Service Bulletin

Lave-vaisselle

MODELE : Chassis :Dolphin - **Tous**

SUJET : Kit service pour la boîte à produit 480131000162

2) Instructions de montage :

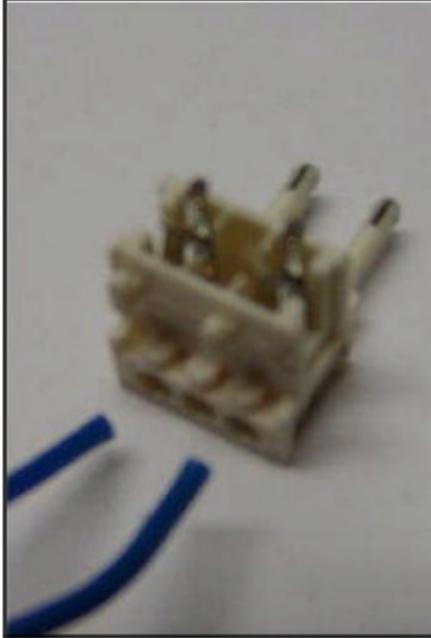
1) Remplacement de l'ancienne boîte à produit

La boîte à produit d'origine n'est plus service et est remplacée par un nouveau kit service **480131000162**

- Le nouveau kit comprend :
- Une boîte à produits différente
 - Un bras supérieur de lavage
 - Un petit câblage.

Pour installer ce kit, merci de suivre les instructions suivantes :

- 1- Débrancher les deux câblages entre la boîte à produit et la platine & remplacer la boîte à produit d'origine par celle reçue dans le kit 480131000162 en utilisant le nouveau connecteur Rast 2.5 (au lieu du connecteur Rast 6.3)
- 2- Remplacer le bras supérieur par le nouveau. Ce dernier a été conçu pour garantir un parfait nettoyage du compartiment à détergent

1)

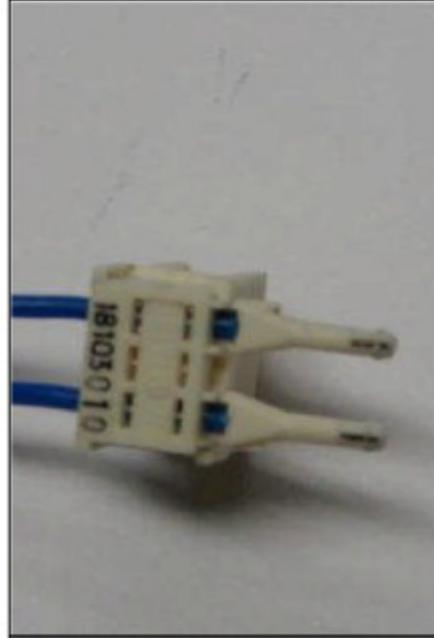
Dans le cas d'un appareil avec la platine de contrôle située en bas de l'appareil derrière la plinthe, il n'est pas nécessaire de remplacer le câblage. Par contre il faudra, couper le connecteur Rast 6.3 du câblage d'origine et le remplacer par le nouveau connecteur dans le kit. Pour ce faire, merci de suivre les 4 étapes suivantes :

2)

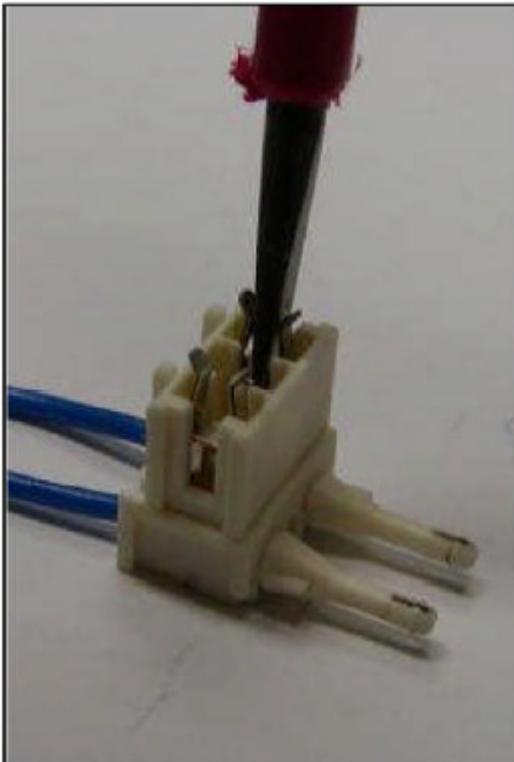
Insérer les 2 fils dans les trous prévus à cet effet jusqu'en butée
